Nr postępowania: AN/ZP/15/23

Dotyczy: postępowania o udzielenie zamówienia prowadzonego w trybie przetargu nieograniczonego pn.: „Realizacja budynku biurowego niemal zero energetycznego – administracja Politechniki Poznańskiej w formule „zaprojektuj i wybuduj”

WYJAŚNIENIA TREŚCI SPECYFIKACJI WARUNKÓW ZAMÓWIENIA

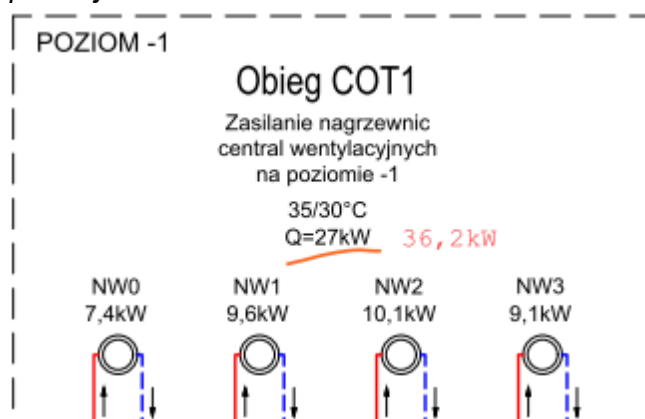
Proszę o potwierdzenie, że zasilanie nagrzewnic central wentylacyjnych na poziomie -1 (COT1) powinno wynosić 36,2kW a nie 27kW, jak zostało przedstawione na rysunku poniżej.

Odpowiedź na pytanie nr 26:

Zamawiający potwierdza poprawność przytoczonego rysunku.
